女川原子力発電所2号炉 サプレッションチェンバ内部水質量の考え方の 変更について(コメント回答)

設計基準対象施設について（第4条 地震による損傷の防止）

平成31年1月29日
東北電力株式会社

図2 サプレッションチェンバの圧力コンター図
(SA水位より高い水位, Ss-D1(水平方向))

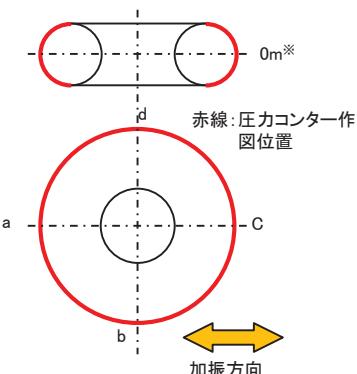
サプレッションチェンバに地震荷重として作用する有効質量は均一でないことを踏まえ、サプレッションチェンバ各部の地震荷重を算出するのに適した地震応答解析モデルとなっているか整理して提示すること。

- OpenFOAMによるサプレッションチェンバ内部水の流動解析を実施した結果、サプレッションチェンバ内面の局部的な圧力は、10kPa程度であり、サプレッションチェンバの設計圧力(427kPa)及びSA耐性条件(854kPa)と比較し、十分に小さく、部分的であるため、内部水の流動による局部的な圧力がサプレッションチェンバへ与える影響はない(図2, 3)
- 圧力コンター図に示すような圧力の分布については、NASTRANも同様であり、NASTRANによる有効質量をGuyanの縮約することにより、サプレッションチェンバのはりモデルへ適切に反映される

図6 ダウンカマの構造図

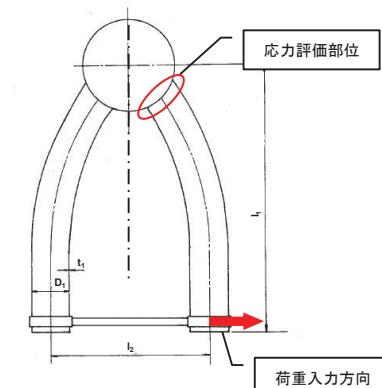
スロッシングによる内部構造物の影響について、水平2方向の地震入力による影響も含めた評価を提示すること。

- 本検討では、サプレッションチャンバの内部構造物のうち表面積が大きく、スロッシング荷重の影響が大きいと考えられるダウンカマ(SA時水位より高い水位)を代表として、水平1方向入力及び水平2方向入力によるスロッシング荷重を比較し、その影響を確認した
- スロッシングによる内部構造物への影響は、サプレッションチャンバに関連する設備に対する、スロッシング影響検討の要否を整理した結果を踏まえ、影響検討を必要とした設備について工認段階で詳細に説明する方針

- ・ 水平2方向入力によるスロッシング荷重は、水平1方向入力によるスロッシング荷重(水平1方向荷重のSRSS)よりも小さく、設計基準事故に想定されるダウンカマに対するチャギング荷重と同程度

※ ダウンカマの応力評価の結果、応力強さは72MPaであり、許容応力380MPaを下回る

図 7 評価モデル

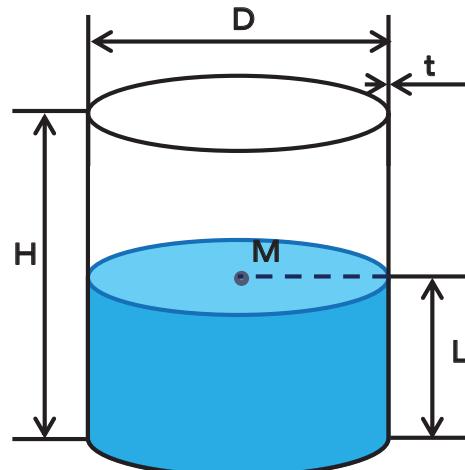
(サプレッションチャンバの内部水における有効質量について、地震応答解析モデルを作成する際の縮約が適切になされていることを確認するため、簡易な容器形状に対する検討を行い、その適切性を説明する)

- NASTRANによるGuyanの縮約法の妥当性確認は、自由表面を有する円筒容器評価モデル(1質点系)を用いて、NASTRANのGuyanの縮約法とFEMから直接的に求めた質点位置における有効質量、地震荷重及び回転質量を比較
- 参考として、Housner理論による方法で求めた有効質量及び地震荷重も比較
